【保安規定】 停止機能及び冷却機能を喪失した場合の対策について

令和 2 年 10 月 30 日
原子力科学研究所

【R2. 10. 27 審査会合コメント】

重水ダンプ弁概要図

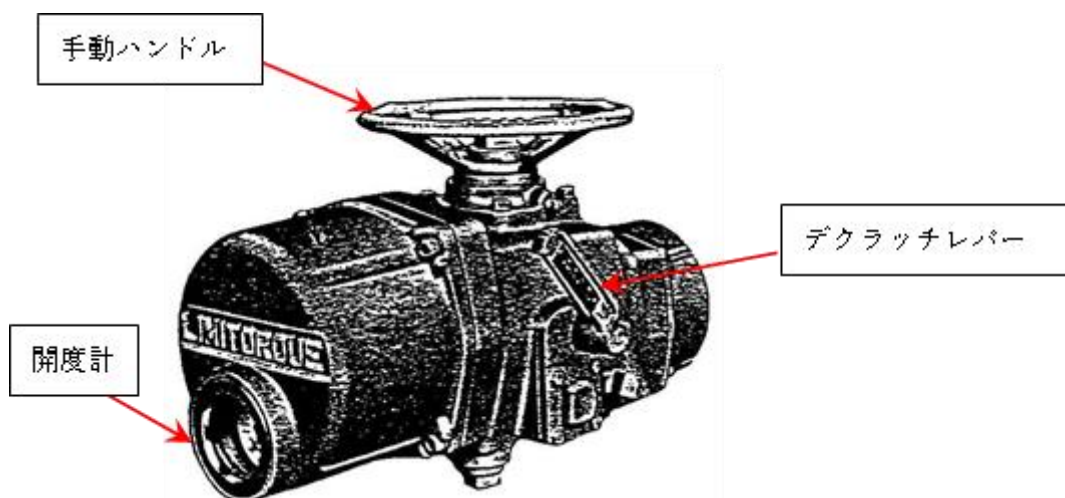
停止機能及び冷却機能を喪失した場合の対策について作業性、作業のタイミングを含めて説明すること。

この場合は原子炉建家地階のカナル下室に設置されている重水ダンプ弁の手動開操作により停止機能を回復させる。カナル下室には 1 次冷却材の出口側配管が設置されており、原子炉定格運転中は 1 次冷却材に含まれる N16（半減期 7.2 秒）の影響で 1 次冷却材配管表面が高線量となっているため作業ができないが、1 次冷却系が停止した場合には N16 の影響が無くなり、低線量の区画となるため作業は可能である。重水ダンプ弁は 2 系統あり、どちらかの弁が少しでも開けば重水タンク中の重水が抜けて約 7% $\Delta k/k$ の負の反応度が印加されるため、キセノン効果が無くなったとしても炉心が再び臨界状態に戻ることはない。

- ① 手動に切り替えるためデクラッチレバーを押し込む。(注：無理な力をかけない)
- ② 手動ハンドルを開方向に回す。手動に入らない場合は、手動ハンドルを少し回転させながら再度デクラッチレバーを押し込む。
